## **ESCLARECIMENTO OFÍCIO S-2020 537001 C:S 1469216**

### **AQUEDUTO DAS ÁGUAS LIVRES – RAMAL DAS FRANCESAS Avenida João Paulo II, Carnaxide**

ERA Arqueologia, S.A. (2020)  
Cliente: Sua Kay

Os esclarecimentos que constituem a presente nota referem-se ao Relatório Prévio de Conservação e Restauro/ Análise do Estado de Conservação sobre o Aqueduto das Águas Livres – Ramal das Francesas, na Avenida João Paulo II, em Carnaxide.

Figura 3- Levantamento topográfico incluindo as imagens das minas, Salrego e Zambujeiro.

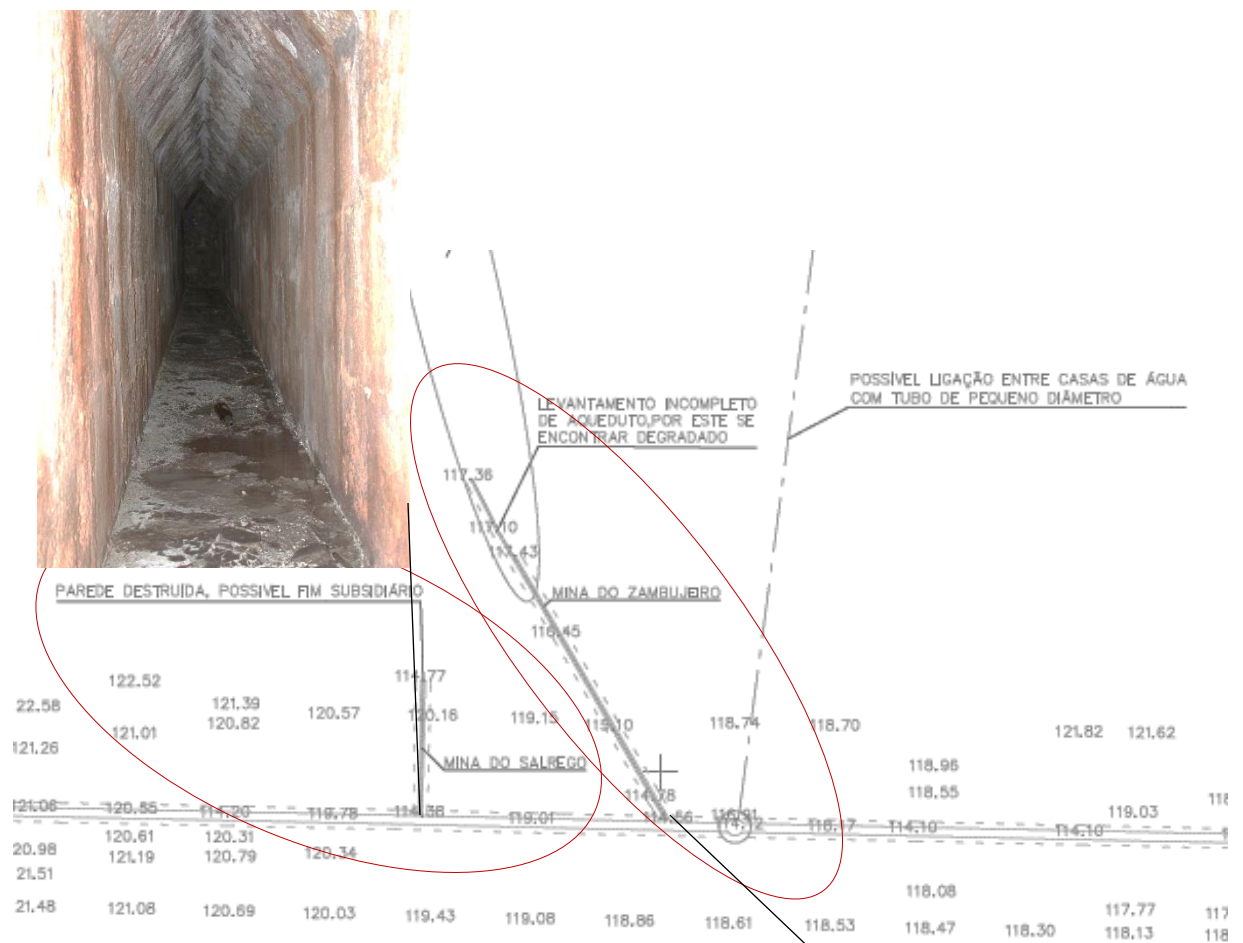
**3.4. Minas enterradas** - A MDJ reconhece impacto das propostas, somente sobre o ramal enterrado do aqueduto e os respiradouros visíveis à superfície. Todavia, o RP acresce a estes elementos um número não especificado de minas. De acordo com a descrição apresentada « (...) as minas são também constituídas por alvenaria de pedra, com paredes laterais com altura 1,35m suportando blocos de pedra calcária dispostos em V invertido formando uma cobertura a duas águas com vão de 0,65m (...) Não foi possível avaliar a extensão total das minas devido aos colapsos que afetaram estas estruturas.» (pág.3). Neste contexto, não estando disponível a implantação da proposta sobre a implantação das restantes minas não é possível avaliar os impactes da execução das várias construções previstas sobre o imóvel classificado.

Do exposto, parece-nos que deverão ser solicitados os elementos necessários à clarificação desta matéria.

Assim sendo, podem-se quantificar 3 minas presentes ao longo do percurso do ramal das francesas:

- *Mina do Zambujeiro*;
- *Mina de Salrego*;
- *Mina sem denominação*.

Do ponto de vista do estado de conservação, os problemas estruturais são comuns a todas, sendo que o mais severo se encontra na *Mina do Zambujeiro*, devido ao abatimento de uma das lajes da abobada. O modo de construção da *Mina de Salrego* e da *Mina sem denominação* é idêntico, ambas apresentam uma configuração em abobadas de mitra e são compostas por lajes calcárias na sua totalidade, desde das paredes até à abobada, tal como na galeria principal do ramal. A *Mina do Zambujeiro*, apesar de manter a mesma configuração, os materiais de construção diferem, as paredes são rebocadas e as lajes da abobada são de uma natureza mais argilosa. Estas são também identificadas por placas de denominação na galeria principal e foram registadas em levantamento topográfico (também este incluído nos anexos do relatório prévio), contendo as medidas de cota das mesmas (ver anexo).
